En atención a aviso de comisión suscrito con fecha viernes 07 de julio del presente año, a través del cual se me comisiona durante los días del **10 al 11 de julio del 2023** a los municipios de **San Ignacio Río Muerto, Bacum, Cajeme y Navojoa**, con el propósito realizar visita de verificación de la solvatación de observaciones por parte de auditoría de las obras C-00075/0775, C-00075/0799, C-00075/0762, C-00075/0774 y C-00075/0796.

## Reporte fotográfico.

Obra No. C-00075/0758

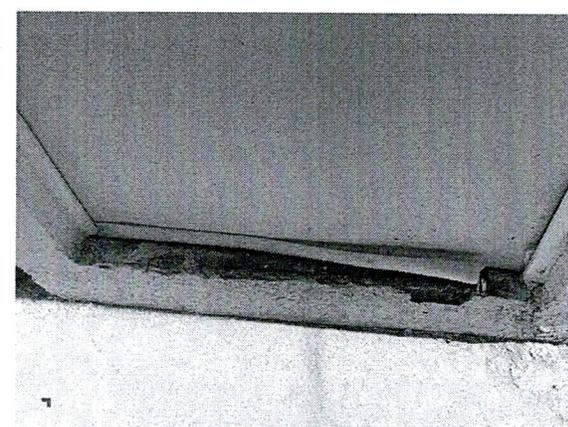
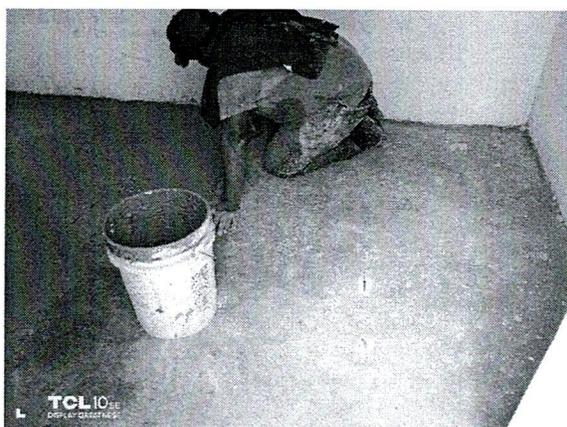
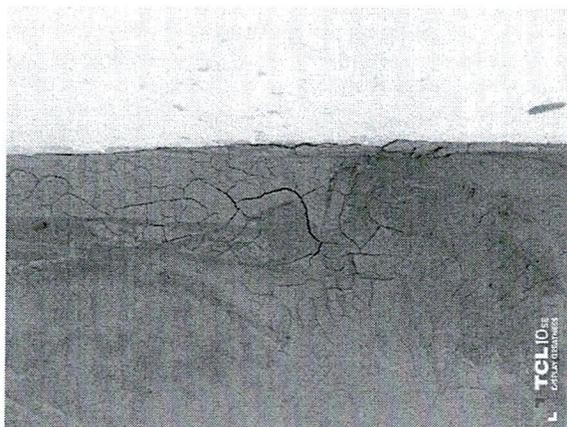
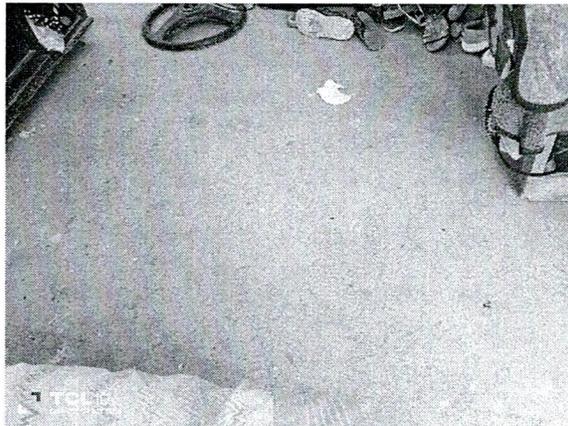
Dando inicio con la ruta programada me traslade al municipio de Bacum, donde como primera instancia arribe al Palacio municipal de dicho municipio, lugar donde me reuní con el Ing., Terrones (Auditor) por parte de contraloría y con la Ing. Frida Amparano por parte de Desarrollo Social de Bacum quien nos acompañó en nuestro recorrido por las acciones a verificar pertenecientes a la obra C-00075/0758, las cuales requerían la solvatación del concepto VV-3.04 Firme de 8 cm. de espesor de concreto simple  $F'c=150 \text{ kg/cm}^2$ , t.m.a. 3/4", hecho en obra, incluye: limpieza de área, relleno con material inerte de banco, acabado semipulido regleado y floteado con llana, compactado a mano con pisón aplicando humedad, nivelación de superficie, vibrado, curado; dicho concepto no quedo solventado ya que en el momento de la visita solo se había trabajado en 2 acciones y el método de solvatación es deficiente al solo estar aplicando una capa de 0.5cm de espesor de una mezcla conformada por cemento y silkaLatex ya que se pudo apreciar en uno el cual aseguraban ya se encontraba solventado ya presentaba agrietamientos y fisuras, se anexa evidencia a fotográfica.

Obra No. C-00075/0755

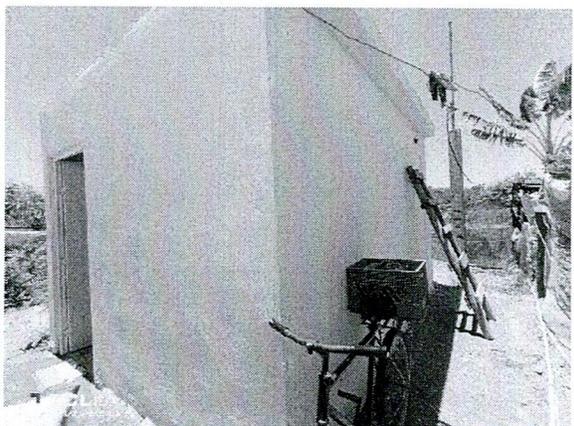
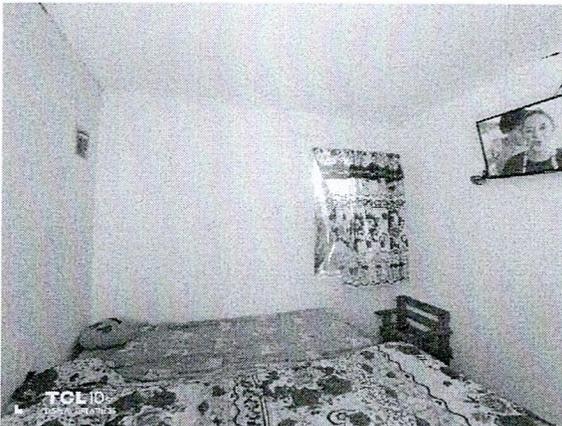
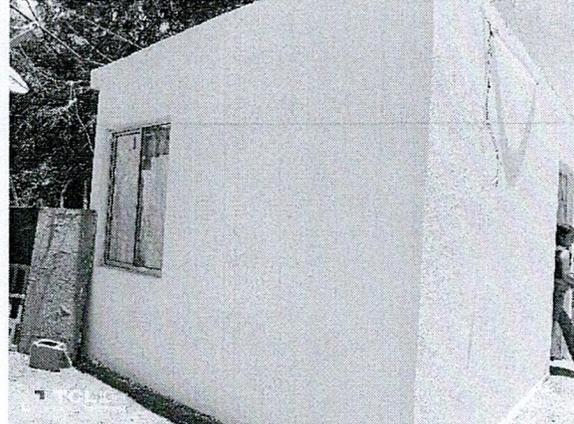
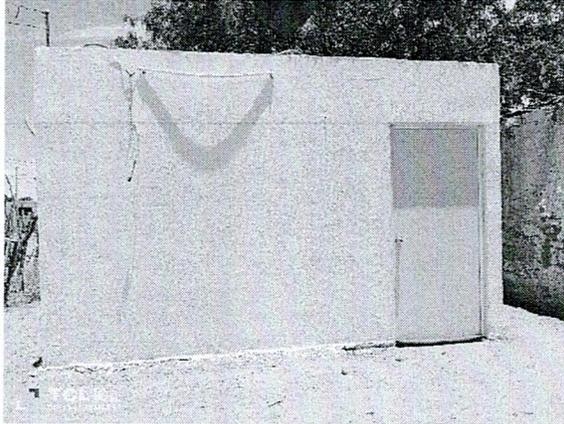
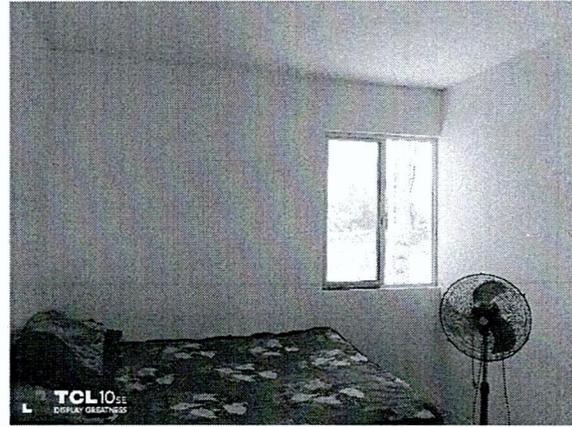
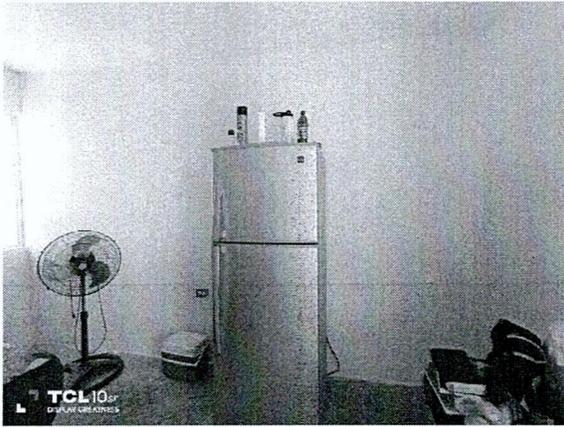
Posteriormente nos trasladamos al municipio de San Ignacio Río Muerto acudiendo como primera instancia al H. Ayuntamiento donde nos reunimos con Maribel Torres del área de Desarrollo Social quien nos acompañó en nuestro recorrido por las 2 acciones a verificar pertenecientes a la obra C-00075/0755, las cuales requerían la solvatación del concepto VV-7.02 Pintura vinílica para interior y exterior en muros y plafond marca comex o similar, incluye: limpieza, rebabeado, preparación de la superficie, emplaste en detalles, sellador vinílico y aplicación a dos manos de pintura; dicho concepto ya se encontró solventado en el momento de la visita, se anexa evidencia a fotográfica.

Obra No. C-00075/0799

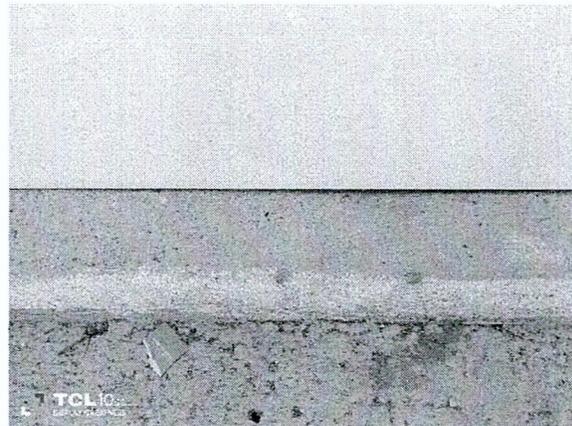
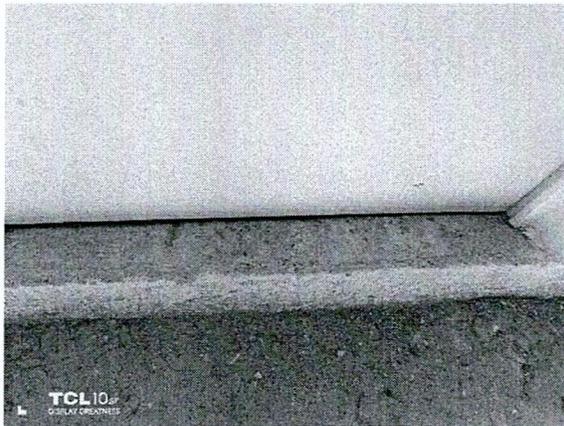
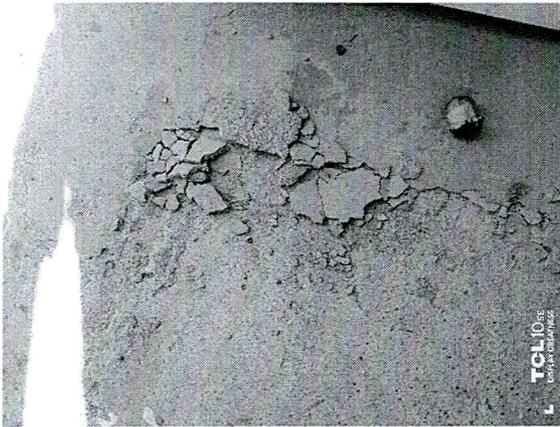
Enseguida nos trasladamos al municipio de Cajeme iniciando el recorrido por las 5 acciones a verificar pertenecientes a la obra C-00075/0799, las cuales requerían la solvatación del concepto VV-3.04 Firme de 8 cm. de espesor de concreto simple  $F'c=150 \text{ kg/cm}^2$ , t.m.a. 3/4", hecho en obra, incluye: limpieza de área, relleno con material inerte de banco, acabado semipulido regleado y floteado con llana, compactado a mano con pisón aplicando humedad, nivelación de superficie, vibrado, curado; dicho concepto no quedo solventado ya que en el momento de la visita se apreció que la solvatación de dicho concepto que se había hecho tiempo atrás consiste en la misma capa de 0.5cm de espesor de una mezcla conformada por cemento y silkaLatex y de aprecia como posteriormente de poco tiempo trascurrido dicha capa que fisura y se empieza a desprender de lo que en su momento fue el firme original, se anexa evidencia a fotográfica.

Obra No. C-00075/0796

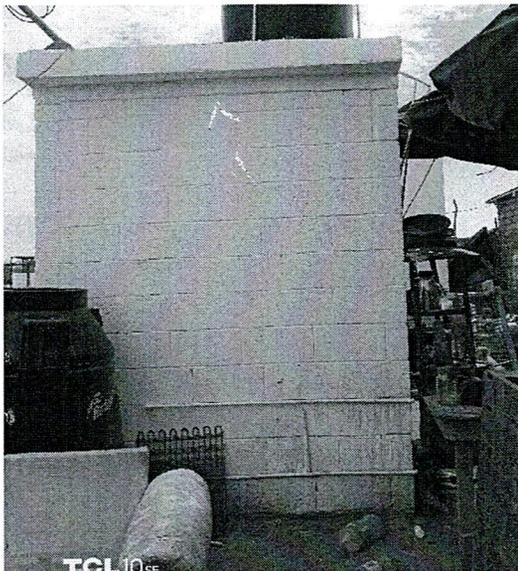
Continuando con la ruta le siguiente municipio es Navojoa, arribando primeramente a la localidad de Fundición, iniciando el recorrido por la acción a verificar pertenecientes a la obra C-00075/0796 la cual requerían la solvatación del concepto VV-10.01 Suministro e instalación de biodigestor9r autolimpiable de polietileno de alta resistencia para 5 personas que cumpla con las normas NOM-006-CNA-1997 incluye: firme de 10cm de espesor de concreto simple  $F'c=150$  kg/cm<sup>2</sup>, t.m.a. 3/4", hecho en obra, ramaleo de tuberías y pruebas, no incluye excavación ni rellenos; dicho concepto no quedo solventado por parte de auditoria ya que en el momento de la visita se apreció que el biodigestor se encontraba desinstalado, sin embargo cabe aclarar que dicho biodigestor si se instaló en su respectivo momento pero fue desinstalado por el beneficiario, se anexa evidencia a fotográfica.

Obra No. C-00075/0762

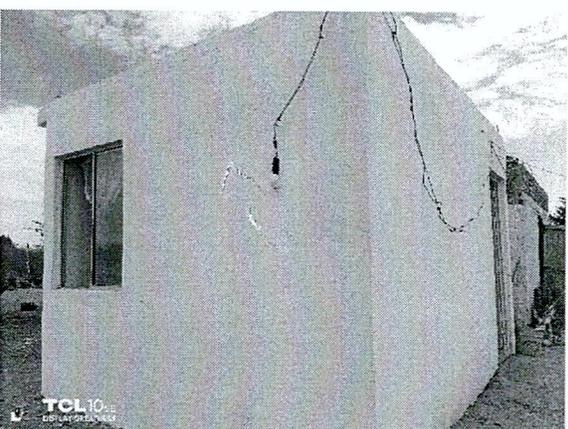
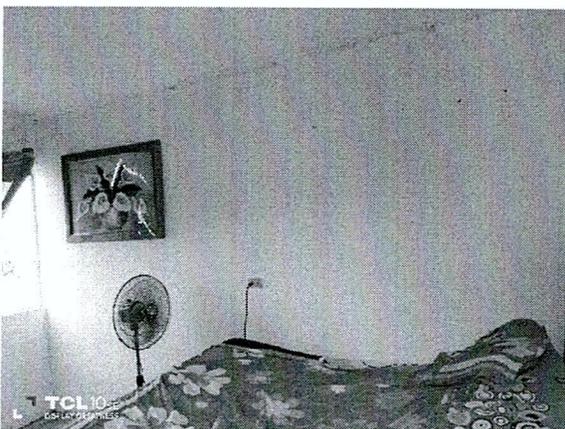
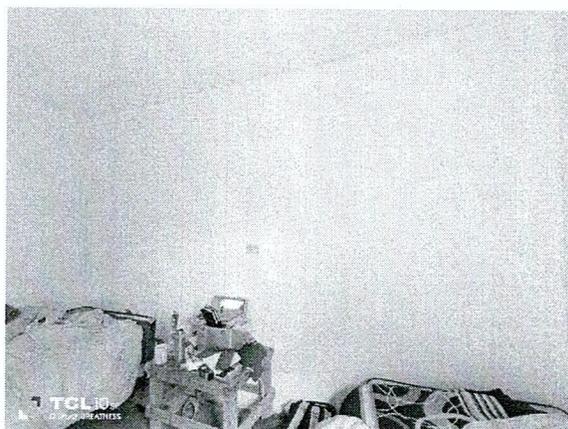
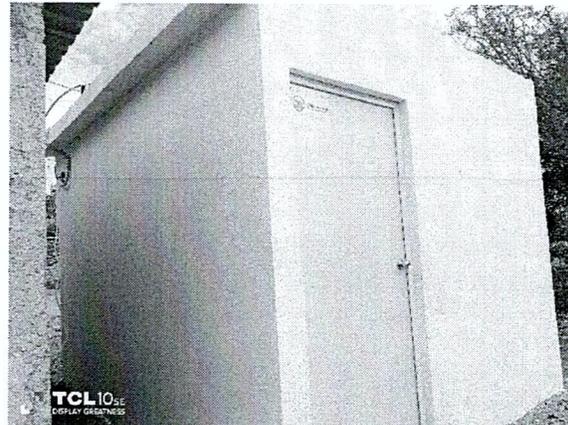
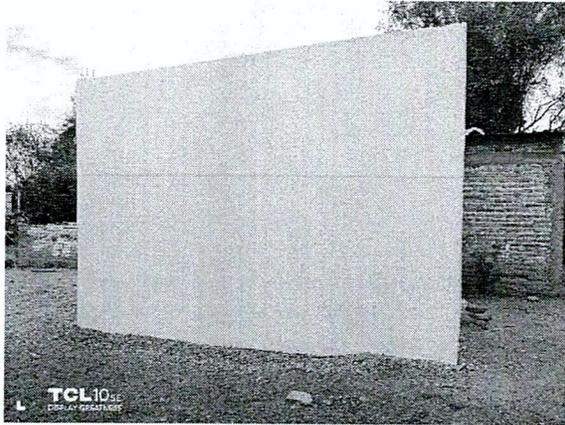
Siguiendo con la programación de la ruta nos trasladamos a la localidad de Etchohuaquila, en el mismo municipio de Navojoa donde el recorrido comprendía 3 acciones a verificar pertenecientes a la obra C-00075/0762 la cual requerían la solvatación del concepto VV-7.02 Pintura vinílica para interior y exterior en muros y plafond marca comex o similar, incluye: limpieza, rebabeado, preparación de la superficie, emplaste en detalles, sellador vinílico y aplicación a dos manos de pintura; dicho concepto no quedo solventado al momento de la visita, que solo se apreciaba la aplicación de pintura en lo que son muros exteriores únicamente, se anexa evidencia a fotográfica.
